Beslutning om vandplanindsats i Hundstrup Å ved Gundestrup Mølle i relation til de natur- og kulturhistoriske værdier

13/15067

Notat - Om vandplanindsats ved Gundestrup Mølle

Indsigelse mod planen om etablering af faunapassage i Hundstrup å ved Gundestrup Mølle i Svendborg kommune.

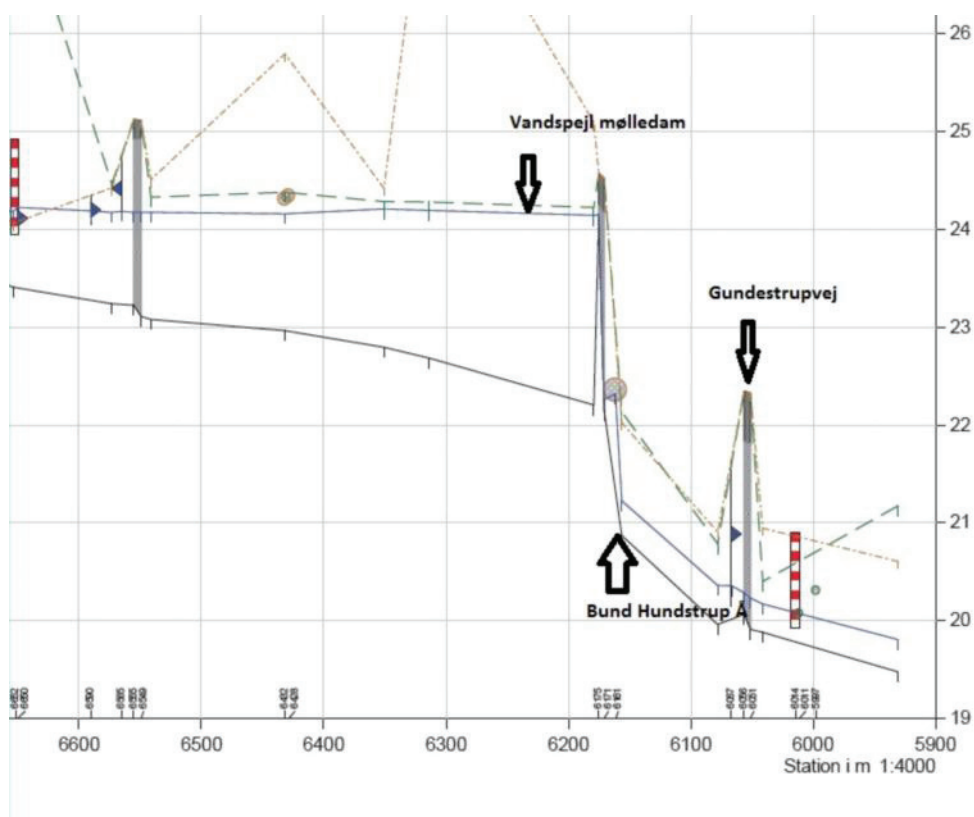
I forundersøgelsen har Rambøll anvendt en universel formel for beregning af en turbines virkningsgrad. Formlen er anvendt til at beregne den nødvendige vandmængde til drift af turbinen ved Gundestrup Mølle for at kunne levere sin maksimale ydelse.

$P_v = 1000 \cdot K \cdot g \cdot h$, hvor g er tyngreaccelerationen ($g = 9,82 \text{ m/s}^2$), hvor K er vandmængden pr. sek. og h er vandets faldhøjde.

Da virkningsgraden er oplyst i form af, at turbinen ved Gundestrup Mølle ved fuld udnyttelse af kapaciteten kan levere 8,4 kW (P_v) er den eneste ubekendte faktor, der resterer til brug for udregning af vandmængden, derfor vandets faldhøjde.

Pkt. 4.3: Broer

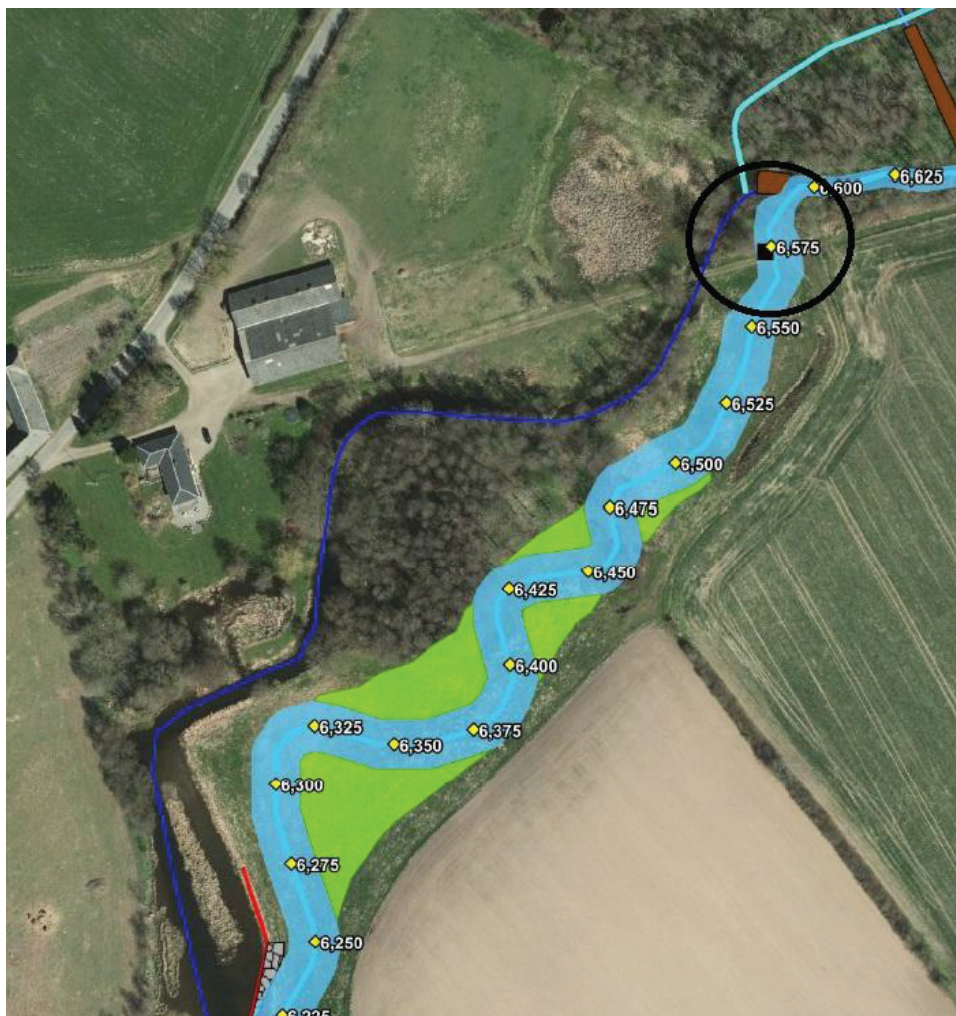
Her beskrives hvilke broer, der skal bygges og at frislusen i alle 3 forslag fjernes. Der er ikke i projektet anført/indtænkt den nødvendig bro til arbejdskørsel hen over det nye åforløb og til skovområdet nord for ca. st. 6,4. Prisen for en sådan bro bør indarbejdes i projektet/beregningerne.

Rambølls svar
